SEKOLAH KEBANGSAAN GOMBAK UTARA
PENEMUAN KETIDAKPATUHAN AKTA & PERATURAN

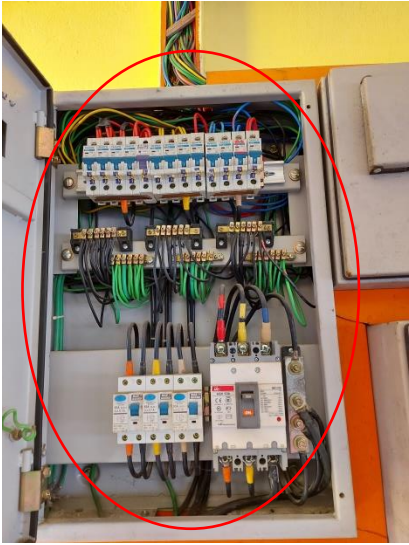
Bil	Gambar	Lokasi/ Penemuan/ Ulasan	Tahap Kerosakan/ Isu/ Cadangan Penambahbaikan
1		Lokasi : MSB	Tahap Kerosakan : A
		Penemuan : Peranti perlindungan tidak diperiksa, diuji dan ditentu ukur serta sudah rosak.	Cadangan Penambahbaikan: Tukar peranti perlindungan yang baru serta lakukan pemeriksaan, pengujian dan penetukuran bagi peranti perlindungan ini setiap 2 tahun sekali.
		Ulasan : Peranti perlindungan perlu diperiksa, diuji dan ditentu ukur setiap 2 tahun sekali bagi memastikan tahap kecekapan dan kefungsi peranti perlindungan ini dalam keadaan baik.	Rujukan : Peraturan-Peraturan Elektrik 1994: Peraturan 110 (1) : Sesuatu pemasangan hendaklah disenggarakan dalam keadaan baik dan berfungsi dan langkah awasan hendaklah dipatuhi pada setiap masa untuk mencegah bahaya. Peraturan 110 (4) : Mana mana geganti dan peranti pelindung sesuatu pemasangan hendaklah diperiksa, diuji dan ditentu ukur oleh orang kompeten sekurang kurangnya sekali setiap dua tahun, atau pada bila masa yang diarahkan oleh Suruhanjaya.

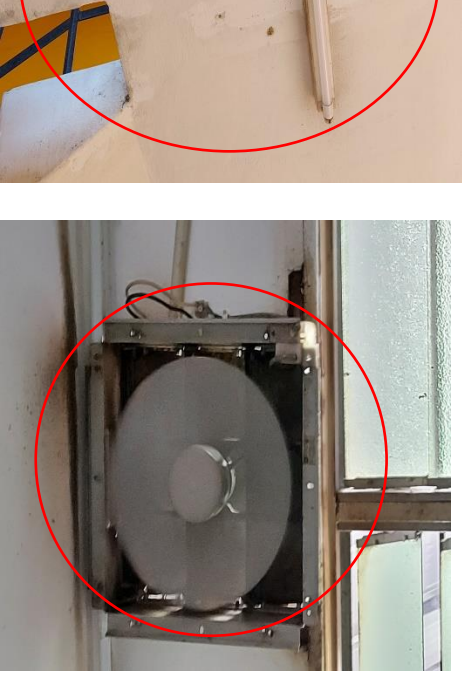
Bil	Gambar	Lokasi/ Penemuan/ Ulasan	Tahap Kerosakan/ Isu/ Cadangan Penambahbaikan
2		Lokasi : Bilik MSB	Tahap Kerosakan : B
		Penemuan : MSB kotor dan penuh dengan habuk.	Cadangan Penambahbaikan: Lakukan kerja-kerja senggaraan terhadap MSB ini.
		Ulasan : Pembersihan dan penyelenggaraan pada MSB ini perlu bagi memastikan MSB ini tidak cepat rosak dan berfungsi dengan baik.	Rujukan : Peraturan-Peraturan Elektrik 1994: Peraturan 110 (1) : Sesuatu pemasangan hendaklah disenggarakan dalam keadaan baik dan berfungsi dan langkah langkah awasan hendaklah dipatuhi pada setiap masa untuk mencegah bahaya.
